高浜発電所原子炉施設保安規定変更認可申請書の補正について

高浜発電所原子炉施設保安規定変更認可申請書の補正内容

別添 高浜発電所原子炉施設保安規定

図30-1

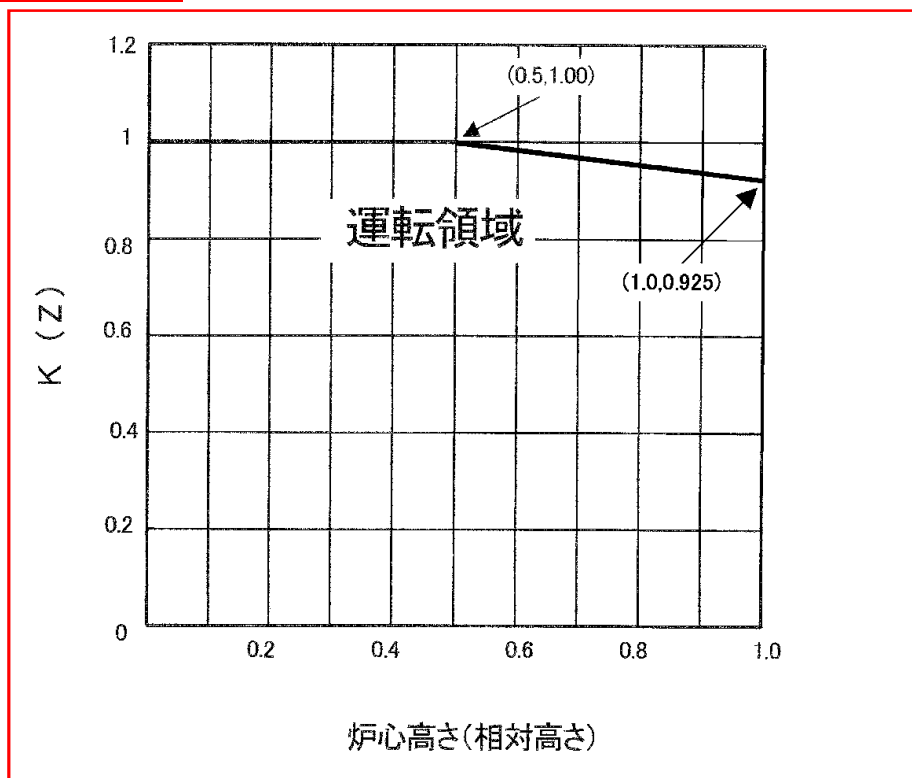
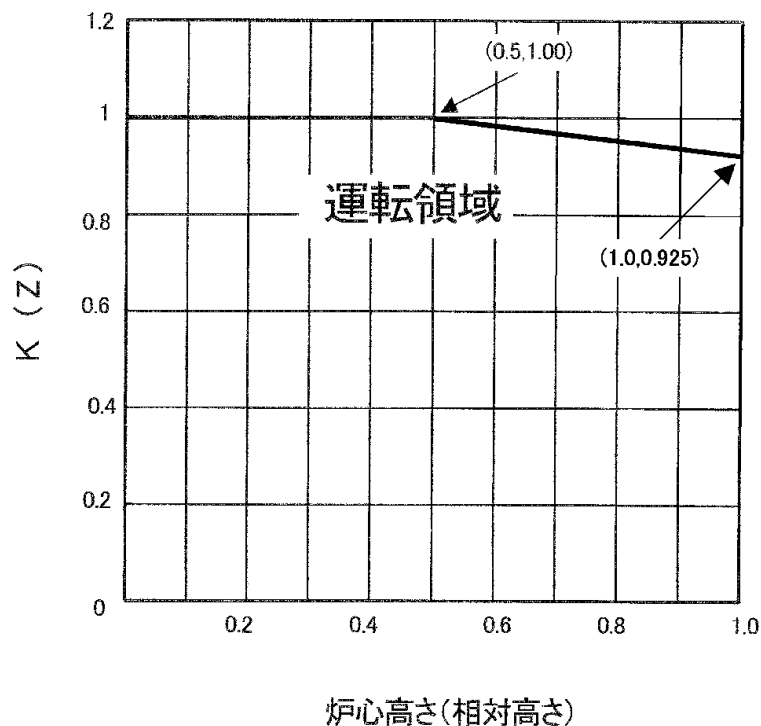
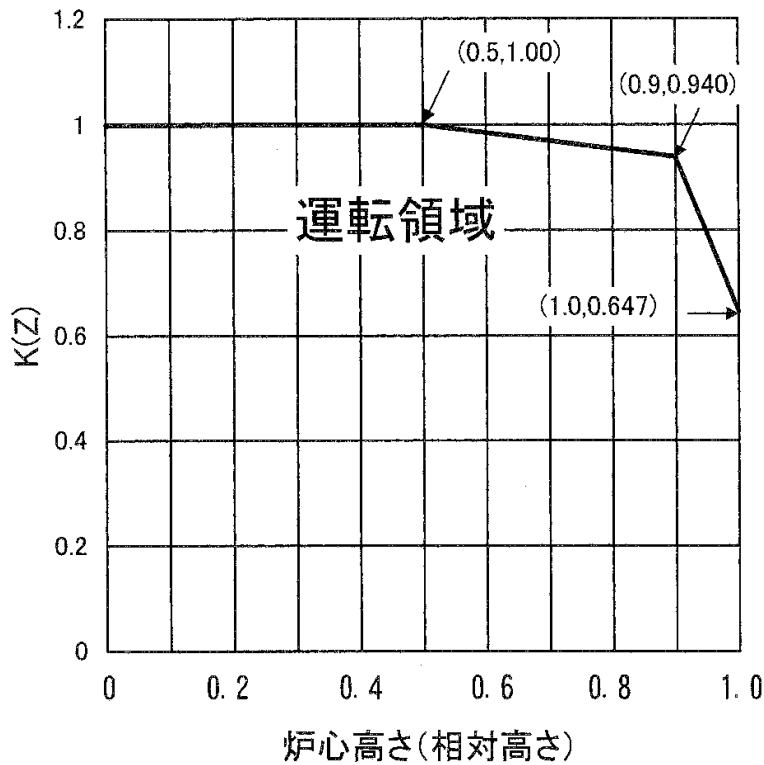
(5) 1号炉及び2号炉への高燃焼度燃料導入に伴う変更

燃料集合体最高燃焼度制限を引き上げた高燃焼度燃料（燃料集合体最高燃焼度55,000MW/t）を導入することに伴い、高燃焼度燃料の運用に係る記載を変更する。

2. 第85条（重大事故等対処設備）のうち、原子炉下部キャビティ水位計に係る規定については、原子炉の運転モード5の期間における使用前検査終了日以降に適用する。
3. 第30条（熱流束熱水路係数 $F_Q(Z)$ ）における表30-1のうち1号炉および2号炉熱流束熱水路係数 $F_Q(Z)$ および図30-1のうち1号炉および2号炉 $K(Z)$ 、第31条（核的エンタルピ上昇熱水路係数 $F_{\Delta H}^N$ ）における表31-1のうち1号炉および2号炉核的エンタルピ上昇熱水路係数 $F_{\Delta H}^N$ 、第35条（DNB比）における表35-1のうち1号炉および2号炉DNB比、第51条（蓄圧タンク）における表51-2のうち1号炉および2号炉蓄圧タンクほう素濃度、第54条（燃料取替用水タンク）における表54-2のうち1号炉および2号炉燃料取替用水タンクほう素濃度、第58条（原子炉格納容器スプレイ系）における表58-2のうち1号炉および2号炉苛性ソーダ溶液量、第81条（1次冷却材中のほう素濃度 -モード6-）における表81-1のうち1号炉および2号炉1次冷却材中のほう素濃度、第85条（重大事故等対処設備）における表85-4のうち85-4-2炉心注水（1号炉および2号炉）アキュムレータほう素濃度および表85-14のうち85-14-2燃料取替用水タンク（1号炉および2号炉）ほう素濃度ならびに第102条（放射性気体廃棄物の管理）における表102-1のうち放出管理目標値については、1号炉および2号炉における高燃焼度（55,000MWd/t）燃料の原子炉内への初回装荷が両号炉ともに開始した日以降に適用し、それまでの間のうち、1号炉または2号炉における高燃焼度（55,000MWd/t）燃料の原子炉内への装荷を開始する日までは別添の別紙-2により、それ以降は別添の別紙-3による。

1. 1号炉および2号炉のうち高燃焼度 (55,000 MWd/t) 燃料を装荷する号炉

2. 1号炉および2号炉のうち高燃焼度（55,000 MWd/t）燃料を装荷しない号炉、3号炉および4号炉

図 9 5 燃料貯蔵領域図

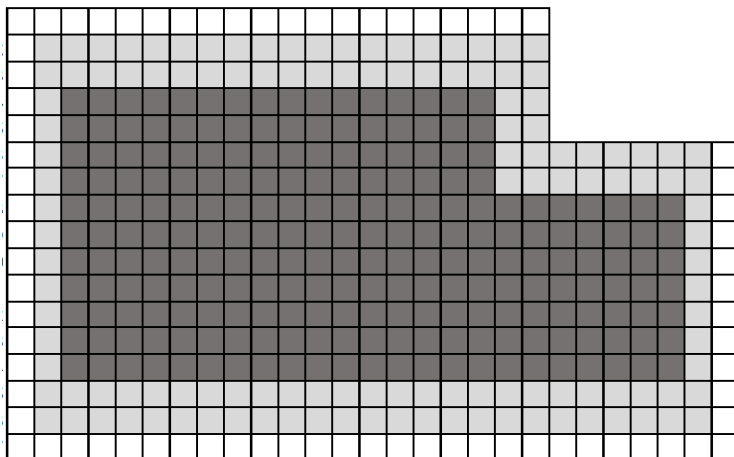
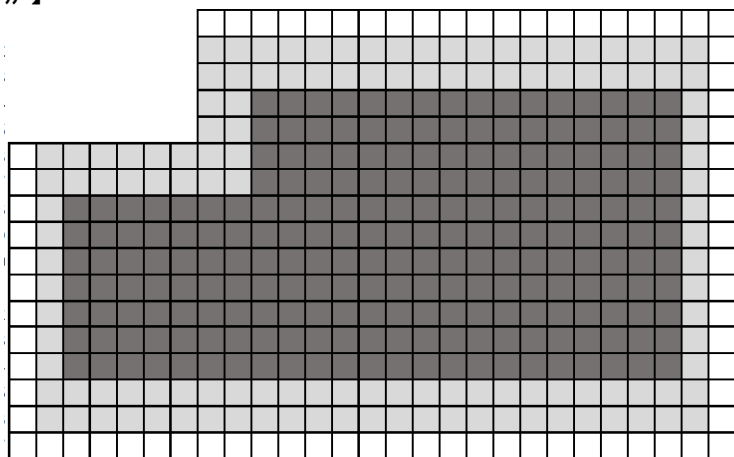
- (7) 使用済燃料ピットクレーン使用時の吊荷の重量および吊上げ上限高さを管理すること。
 - (8) 使用済燃料ピットに貯蔵する場合は、図95に示す未臨界が維持できることをあらかじめ確認している条件（初期濃縮度、燃焼度、使用済燃料ピット用中性子吸収体の有無および配置）に基づき移動することで、実効増倍率が不確定性を含めて0.98以下となることを確認し、管理すること（1号炉および2号炉のみ）。

55GWd/t 燃料 (初期濃縮度約 4.6wt%)		48GWd/t 燃料 (初期濃縮度約 4.0wt%)	
	使用済燃料ピット用 中性子吸収体なし	使用済燃料ピット用 中性子吸収体あり	使用済燃料ピット用 中性子吸収体なし	使用済燃料ピット用 中性子吸収体あり
□領域 A	燃焼度 0GWd/t 以上	燃焼度 0GWd/t 以上	燃焼度 0GWd/t 以上	燃焼度 0GWd/t 以上
▒領域 B	燃焼度 20GWd/t 以上	燃焼度 0GWd/t 以上	燃焼度 15GWd/t 以上	燃焼度 0GWd/t 以上
■領域 C	燃焼度 50GWd/t 以上	燃焼度 15GWd/t 以上	燃焼度 45GWd/t 以上	燃焼度 10GWd/t 以上

図 1 2 1 原子力防災組織図

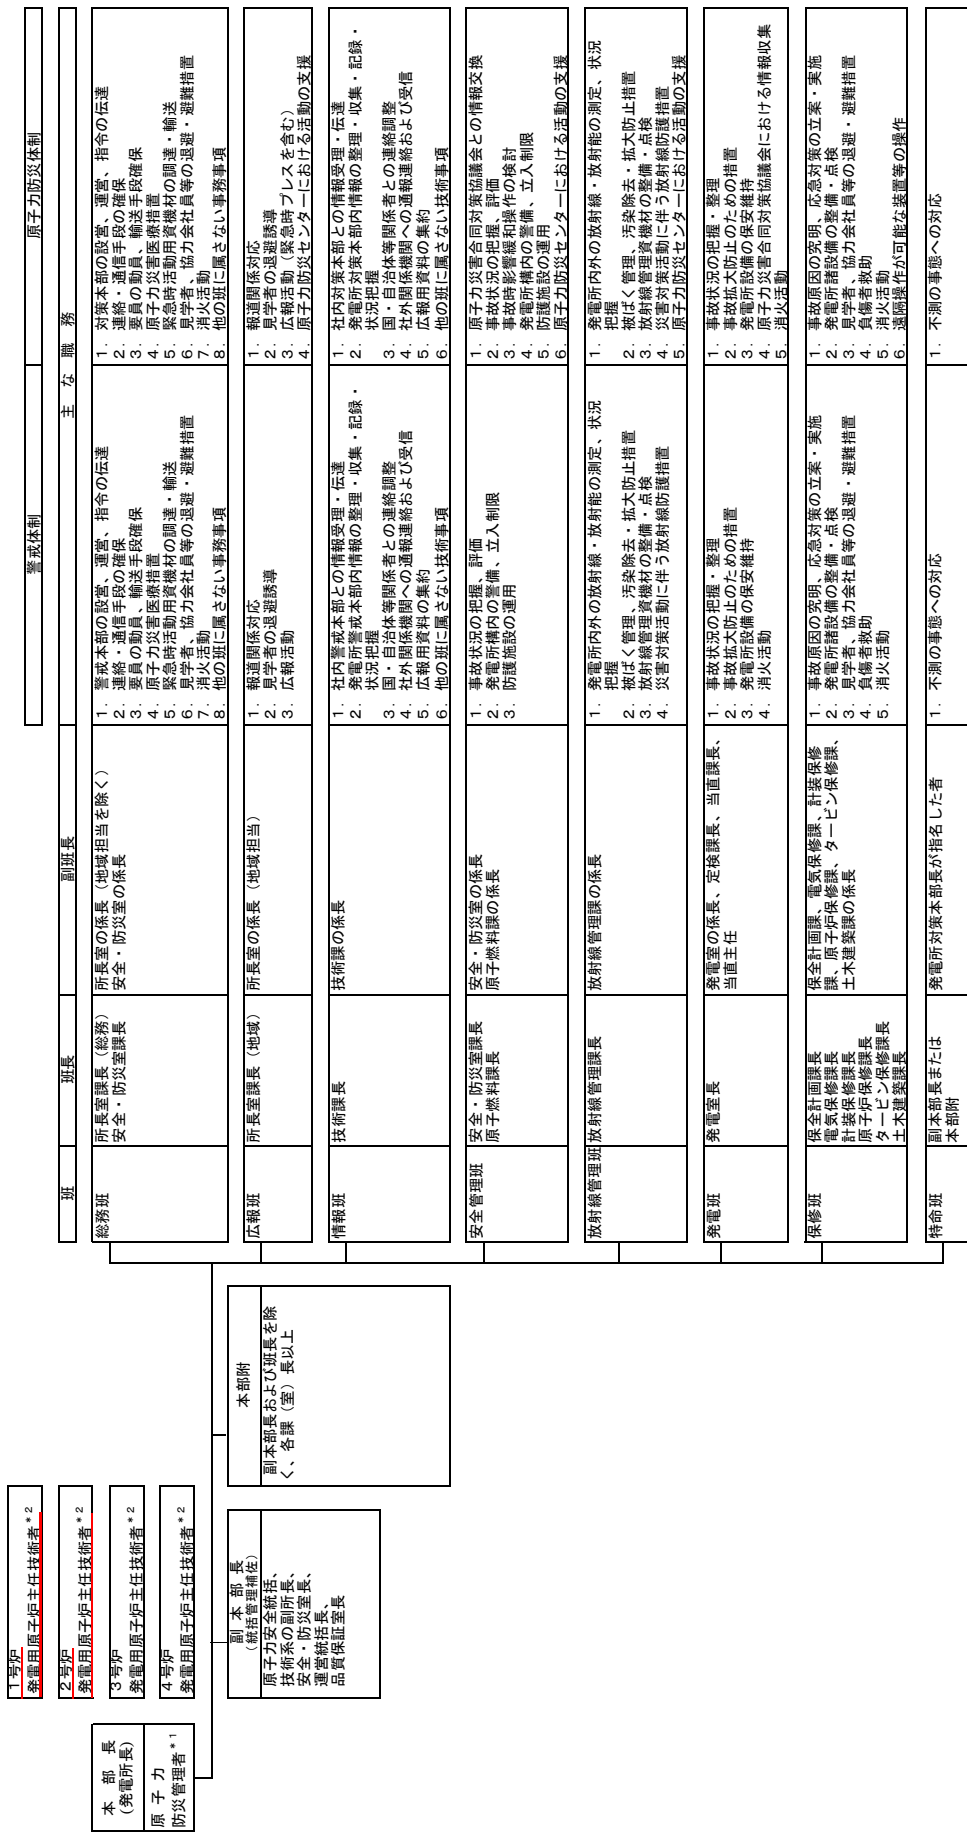
具体的には、保安規定第121条（原子力防災組織）の第121図（原子力防災組織図）にて、新たに1号炉及び2号炉の発電用原子炉主任技術者を追加する。
